技 OSP24-029-3
2025 年 1 月吉日
株式会社 三桂製作所

DIN レール取付用ベース QB のビス変更のお知らせ

表面	【旧型】 裏面	【新型】 裏面
固定ビス部 拡大➡

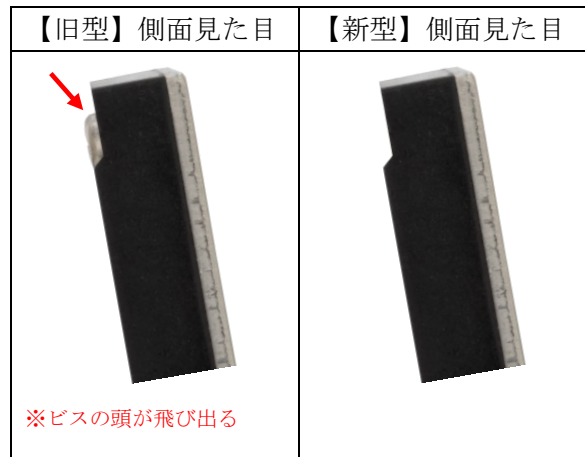
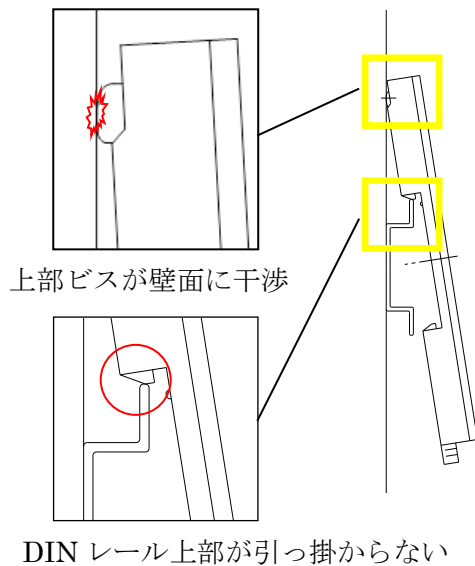
下記のとおり、使用している固定ビスを変更することに致します。(赤色丸部 4 か所)

対象品番において、一部の低背型の DIN レールに取り付ける際、製品の固定ビスが壁面に干渉し、DIN レールへの取付けに支障がある事が分かりました。

そこで、取付性の改善を目的として使用している固定ビスを変更することに致します。
